廃棄物埋設施設における
許可基準規則への適合性について

第十条 廃棄物埋設地の
コメント回答

2019年10月16日
日本原燃株式会社

審査会合における本資料に関連するコメントと反映箇所

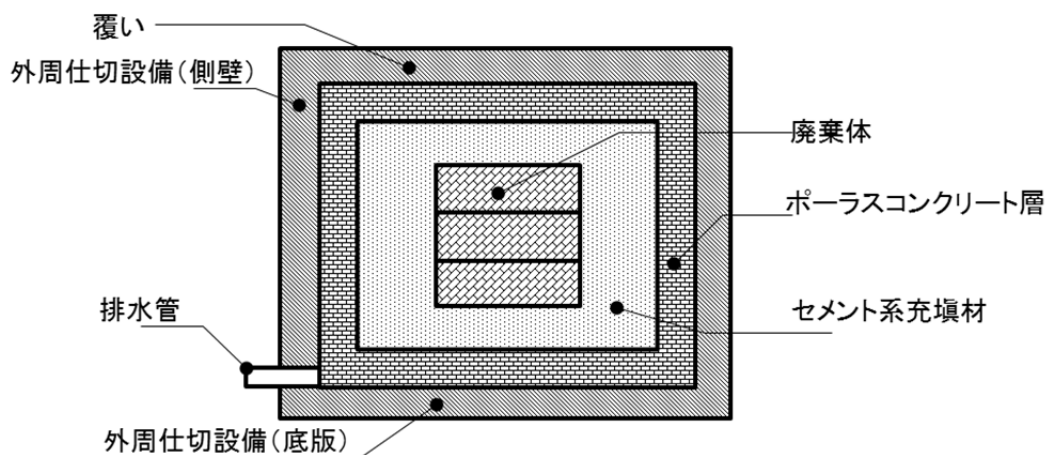
③ 1号及び2号廃棄物埋設地の覆土について（詳細は3.にて説明）

- ・ 1号廃棄物埋設地について
 - 1群から順次、覆土を行い、既許可の時期（2027年12月）までに1群～6群の覆土を行う。
 - 7,8群は、1群～6群の覆土工事と分離して操業し、操業完了後に覆土を行う。
- ・ 2号廃棄物埋設地について
 - 既許可の時期（2030年10月）までに1群～8群の覆土を行う。

第 3 図 外周仕切設備及び覆いの初期ひび割れに対する設計

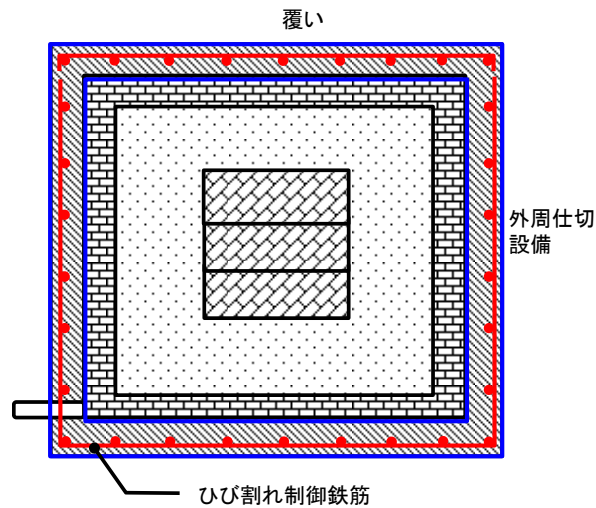
No.	コメント	反映箇所
143	<p>第 298 回審査会合 (2019/8/26) 資料 1-1</p> <p>3 号埋設設備及び 1 号埋設設備 7, 8 群の防水対策のうち、外周仕切設備及び覆いの最大ひび割れ幅の設計目標値については、土木学会の 2017 年制定コンクリート標準示方書 [設計編] に示されている水密性に対するひび割れ幅の限界値の目安である 0.1mm とすることが妥当と考える。原子力規制庁としてはこれを採用することを求める。もう一度検討し、説明すること。</p>	<p>・「2. 3 号埋設設備及び 1 号埋設設備 7, 8 群の閉じ込めに関する設計」</p>
144	<p>第 298 回審査会合 (2019/8/26) 資料 1-1</p> <p>3 号埋設設備及び 1 号埋設設備 7, 8 群の防水対策のうち、埋設設備内部の防水対策については、セメント系充填材の全周を囲む防水クローズ構造にすることが有効と考えるが、セメント系充填材の下側に防水対策が設けられておらず、その根拠も明確に示されていない。覆土施工前後の各段階で、どういった状態が考えられ、それに対してどのような対策を行うのか。水の浸入経路や浸入量を勘案した埋設設備内部の防水対策について、もう一度検討し、説明すること。</p>	<p>・「2. 3 号埋設設備及び 1 号埋設設備 7, 8 群の閉じ込めに関する設計」</p>
146	<p>第 298 回審査会合 (2019/8/26) 資料 1-1</p> <p>1, 2 号埋設設備の覆土の施工時期に関して、1 号埋設設備 7, 8 群が遅れている理由が、当初計画していた廃棄体の発生状況が変わったことが原因であることは分かったが、それであれば 1 群から順次埋めることが筋である。既許可で約束したとおり早期に覆土することを前提に、もう一度検討を行うこと。</p>	<p>・「3. 1 号及び 2 号廃棄物埋設地の覆土について」</p>

コメント No. 143_外周仕切設備及び覆いの最大ひび割れ幅について整理

第2表より、一般の水密性を確保する場合の水密性に対するひび割れ幅の限界値の目安は、温度応力による断面力が軸引張力のため0.1mmである。したがって、最大ひび割れ幅の目標値を0.1mmとし、これに対応したひび割れ制御鉄筋を考慮した設計をする。

最大ひび割れ幅の目標値を 0.1mm とし、発熱量の低下を指向したコンクリート配合及びひび割れ制御鉄筋を配置する。

第 8 図 3 号埋設設備東西断面図 (単位 : mm)

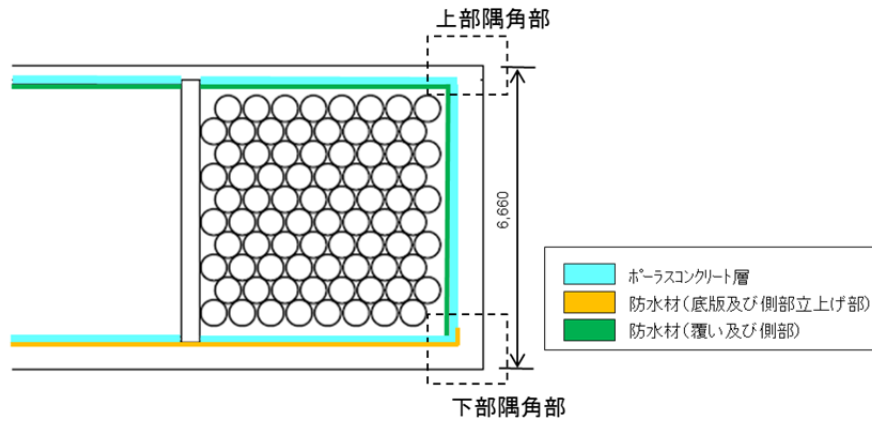
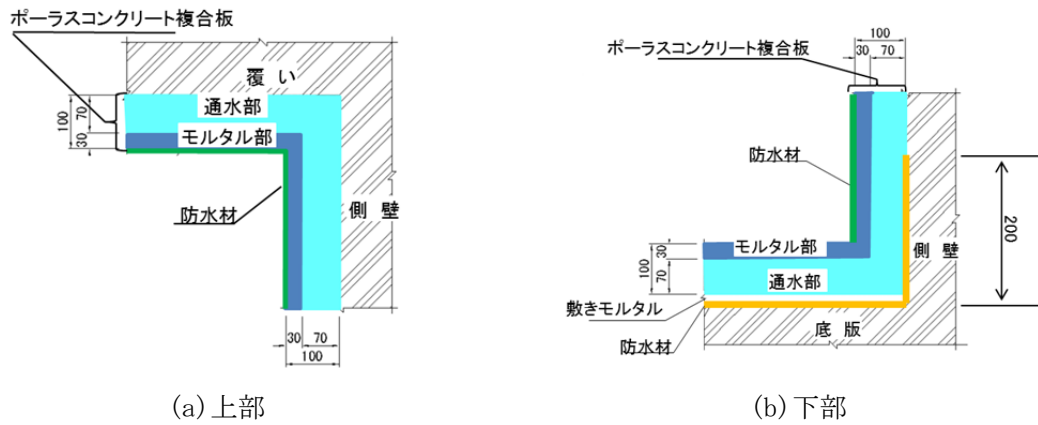
② 内部防水の配置場所設定理由について（詳細は2.にて説明）

外周仕切設備側壁部及び覆い部における内部防水は、ポーラスコンクリート層の内側でセメント系充填材を包む形とする。また、外周仕切設備底板部における内部防水についてはポーラスコンクリート層の外側とし、外周仕切設備側壁部の立ち上げ部分まで施工する（第8図及び第9図）。

- ・外周仕切設備側壁部及び覆い部のからの浸入水に対する内部防水は、上部ポーラスコンクリート、側部ポーラスコンクリートの内側に配置する。その目的は、浸入水が廃棄体と接触し難くすること及び浸入水がポーラスコンクリート層を介して下部へ排水するためである。
- ・外周仕切設備底板部からの浸入水に対する内部防水は、下部ポーラスコンクリート外側の底版側に配置する。その目的は、外周仕切壁底板部からの地下水の浸入を抑制すること及びポーラスコンクリート層を介して排水される浸入水が外部に漏出することを防止することであり、外周仕切設備側壁の下部内側の一部の立ち上げた箇所にも内部防水を配置する。

内部仕切設備直下については外周仕切設備底板上も防水材を連続させる
